原管発官 R3 第 188 号
令和 3 年 12 月 24 日

柏崎刈羽原子力発電所原子炉施設保安規定変更認可申請書

柏崎刈羽原子力発電所 原子炉施設保安規定変更比較表

図4

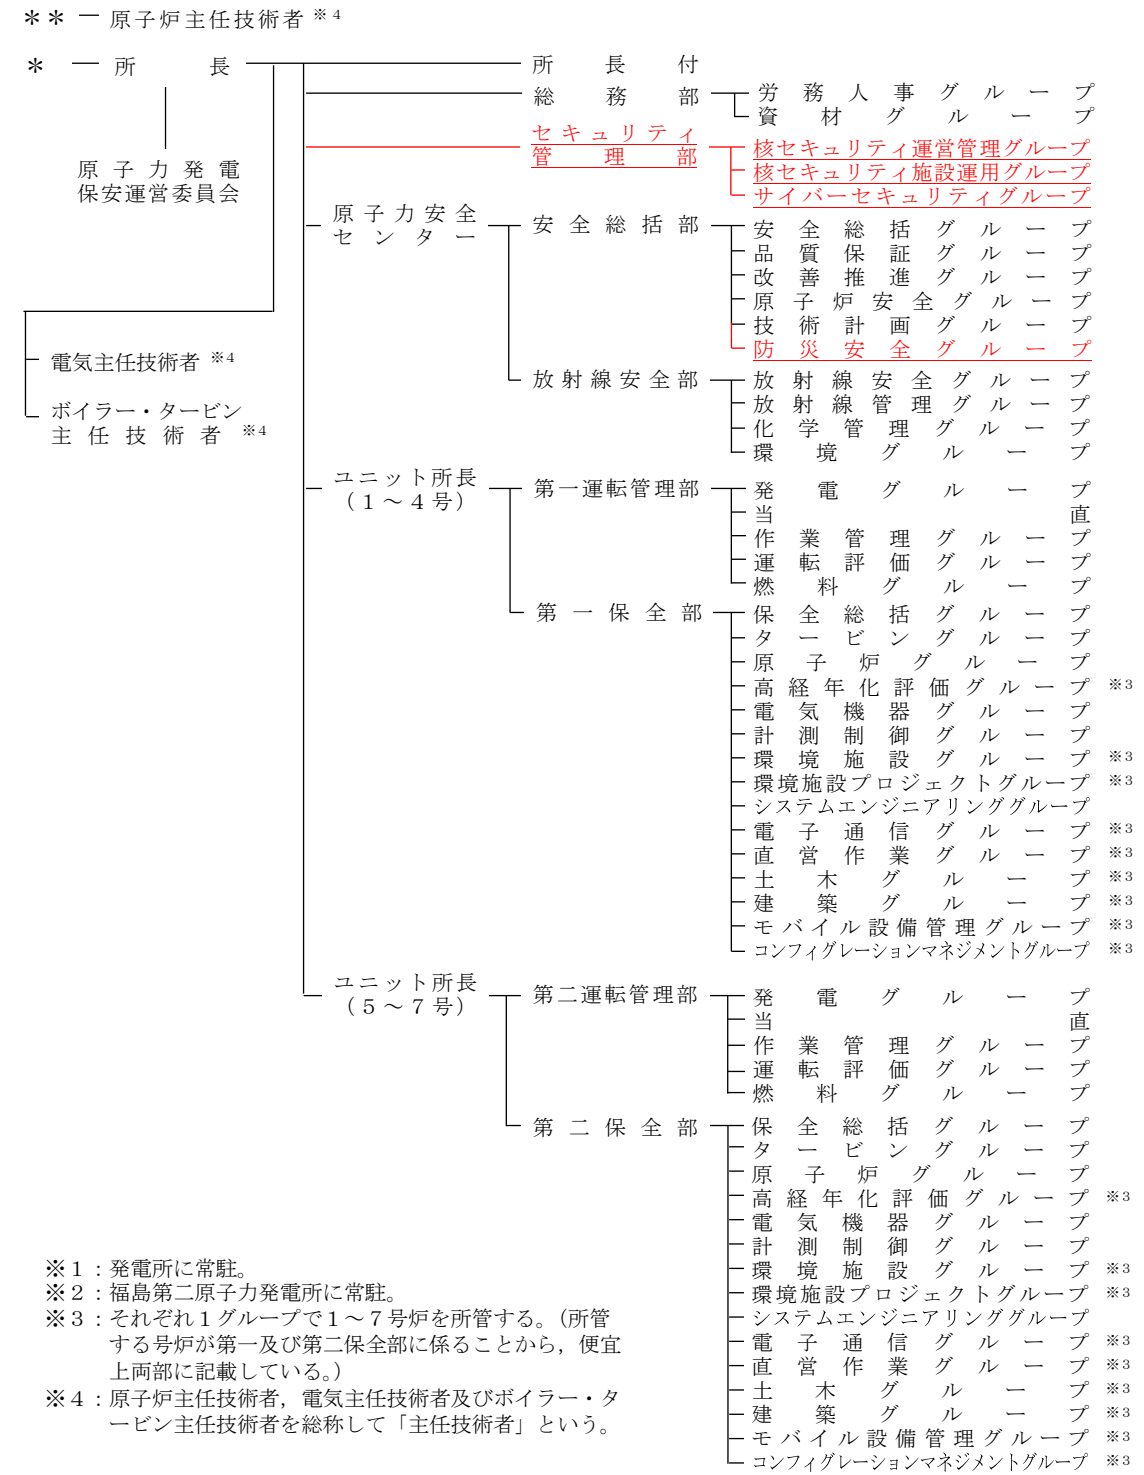
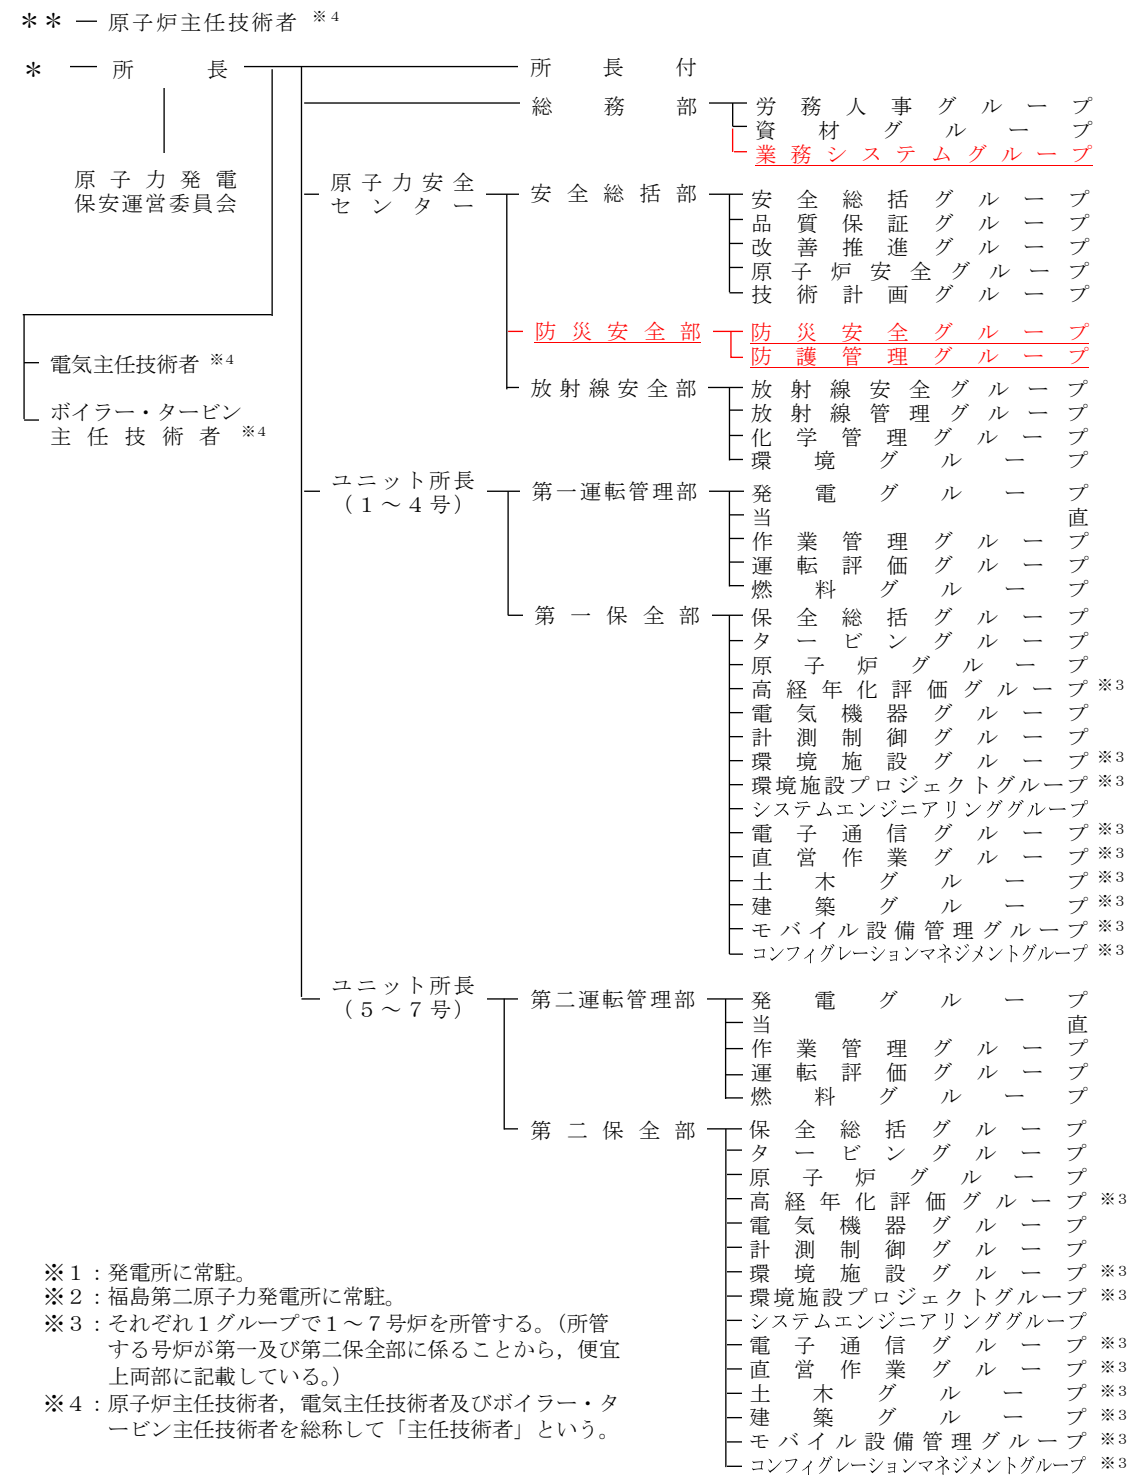
組織体制の見直しに伴う変更

①セキュリティ管理部の設置

所長直下に、セキュリティ管理部を設置する。

②核セキュリティ運営管理グループ及び核セキュリティ施設運用グループの設置

防護管理グループを廃止し、セキュリティ管理部内に核セキュリティ運営管理グループ及び核セキュリティ施設運用グループを設置する。

③サイバーセキュリティグループの設置

業務システムグループを廃止し、セキュリティ管理部内にサイバーセキュリティグループを設置する。

④防災安全部の廃止

防災安全部を廃止し、安全総括部内に防災安全グループを設置する。
